## Errata do projektu wykonawczego

Rewizja: 03

**Niniejszy dokument *Erraty* zawiera informacje zmieniające i uzupełniające zapisy projektu wykonawczego oraz specyfikacji technicznej wykonania i odbioru robót. Zmiany wprowadzone *Erratą* zostały uwzględnione w przedmiarach robót. Zawartość *Erraty* należy rozpatrywać i rozpoznać łącznie z zapisami pozostałych składników dokumentacji.**

### 7.28. Oznaczenia na rysunkach

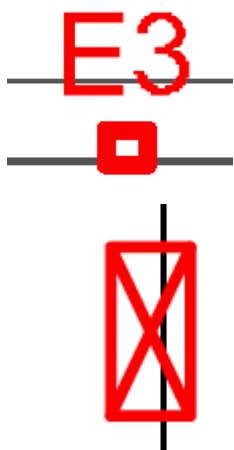
Przedstawiony poniżej symbol oznacza gniazdo 16a/230V.
